改善箇所説明図（不具合事象）

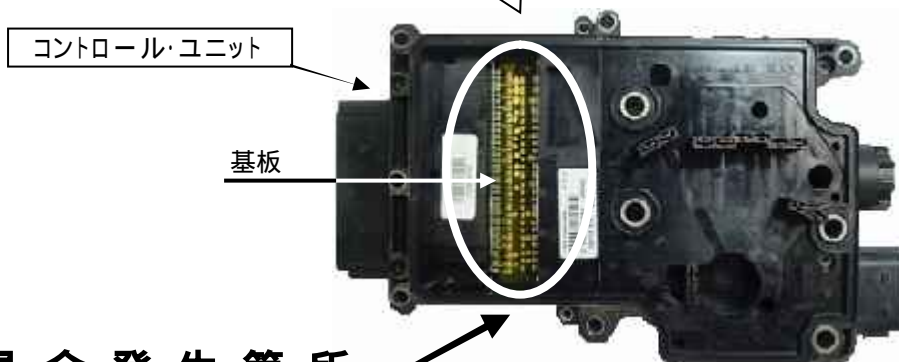
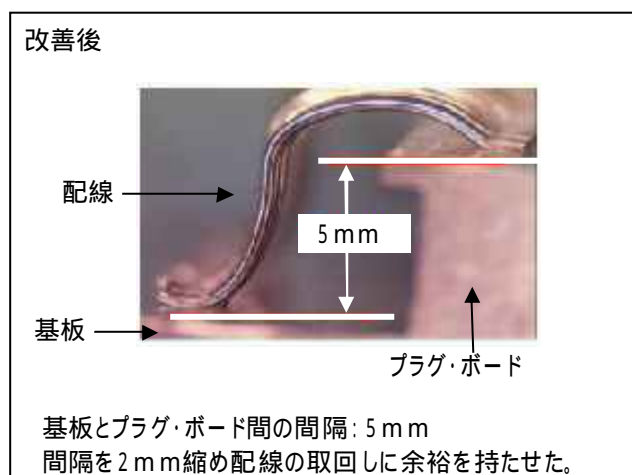
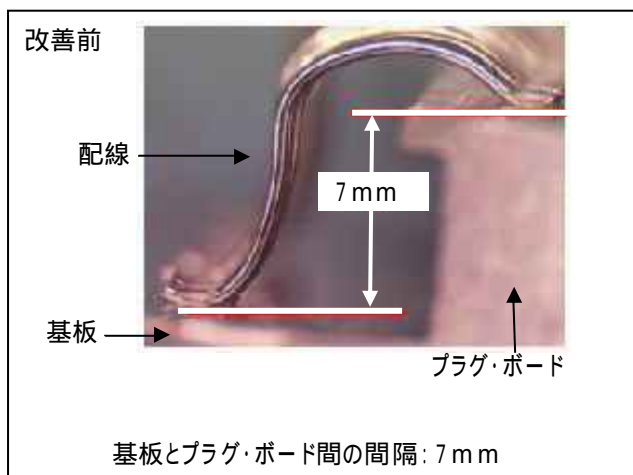
不具合発生箇所

トランスミッションを制御するコントロール・ユニットのプログラムが不適切なため、ギヤ変速用シフト・シリンダに規定値を超える高い圧縮空気が供給されるため、ピストンがシリンダヘッドに強く接触することがある。そのため、そのままの状態で使用を続けると、接触の際の振動によりコントロール・ユニット基板内で接触不良が生じ、正常な変速制御が行われなくなり、最悪の場合、走行不能となるおそれがある。

改善の内容
全車両、コントロール・ユニットを点検し、該当するものはコントロール・ユニットを対策品と交換する。また、必要に応じてプログラムの再設定を行う。

識別： コントロール・ユニットの上面に黄色ペイントを塗布する。
